CIRCULAR ACLARATORIA NO. 1
Licitación Pública Nacional
LPN 003-2019 CCIVS

PROYECTO: MEJORAMIENTO Y RECONSTRUCCION DE LA HIDRALIJA DEL CANAL MAYA DESDE BOCATOMA HASTA BOCATOMA DE LA ZONAS CON CANAL CAMPIN.

CONTENIDO: SECCION TIPICA DE ESCOLLERA

HOJA
 11-11

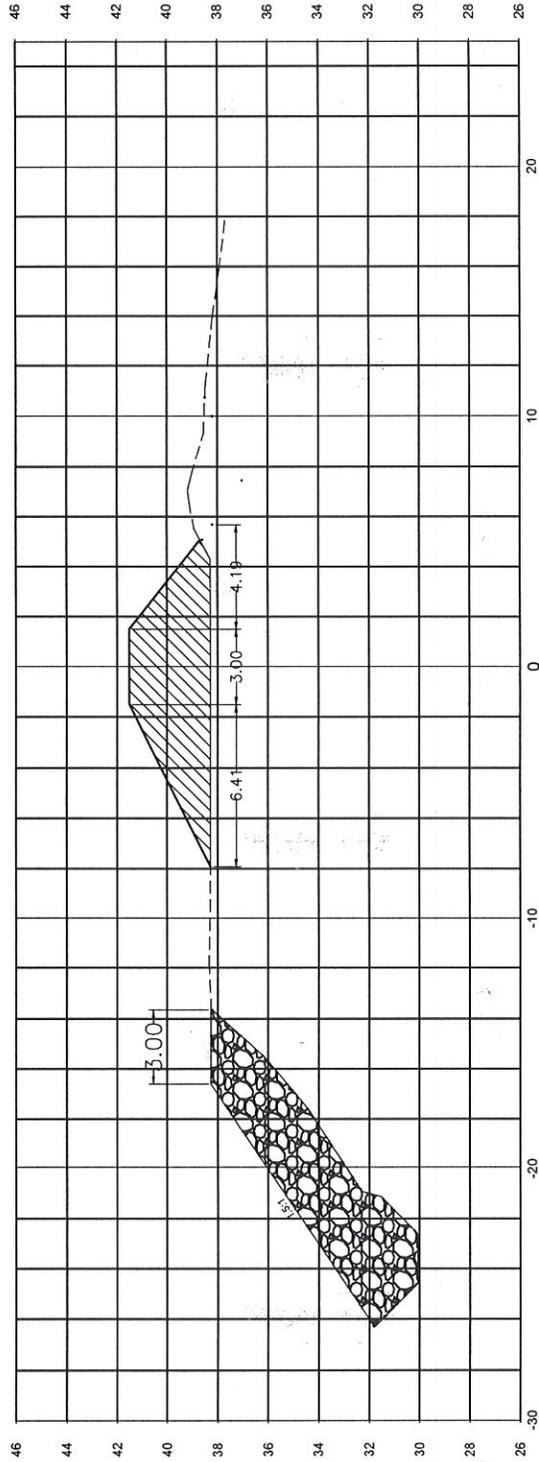
1. Cambio en la descripción de la actividad N°2 a realizar, debiendo leerse así: “2. *Construcción de escollera de piedra con una longitud de 20.00 metros lineales, 36.00 metros lineales de ancho y 2.00 metros de profundidad en socavación en la salida del puente que conduce al sector Guaruma I y II, con un volumen de roca de 1,440.00 metros cúbicos; y construcción de escollera de piedra en la margen derecha del Río Chamelecón aguas abajo y aguas arriba de bocatoma del canal Maya con una longitud de 350.00 metros lineales, 3.00 metros de corona, altura variable y un volumen de 12,250.00 metros cúbicos, para un volumen total de escollera de piedra de 13,690.00 metros cúbicos, rocas mayores o igual a 1.00 metros de diámetro, angulares con buen peso específico y de tal calidad que no se desintegren al estar expuestas al agua o a la intemperie, la cual el Contratista comprará, cortará, cargará y transportará desde un banco de préstamo ubicado a una distancia no mayor de 15.00 kilómetros. El colocado de la roca será tal como lo indican los planos constructivos, cuyos vacíos serán rellenos con piedra de menor tamaño para su acuñación y asegurar la estabilidad de la protección, la roca se extraerá únicamente por medios mecánicos, bajo los requerimientos técnicos y de seguridad que se exigen para este tipo de procedimientos y bajo la autorización del Ingeniero Supervisor.*”

3. Se anexa hoja de plano N°11.
